SERVICE INFO – INA 0006

Materialändring hos slitbanan till spännrulle 531 0148 10

Bild 1: Slitbana av metall

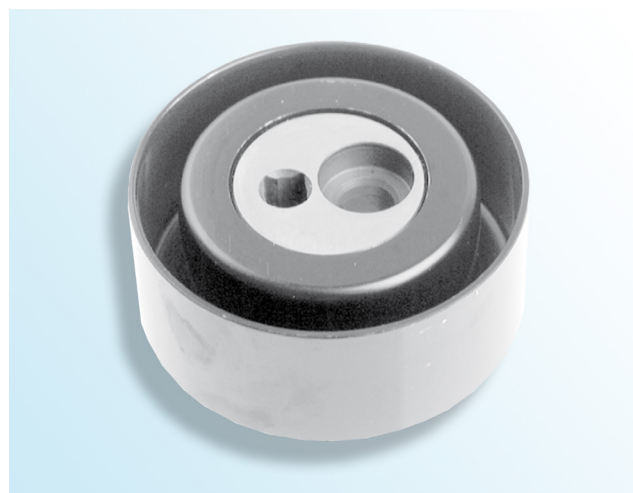
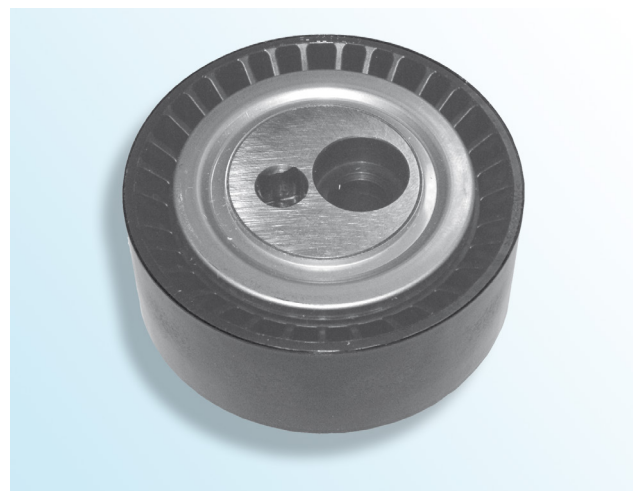
På grund av vår fortlöpande produktutveckling har slitbanan av metall hos avlänkingsrulle 531 0148 10 bytts mot plast.

Genom denna tekniska förändring har vikten minskats. Funktionen förblir oförändrad.
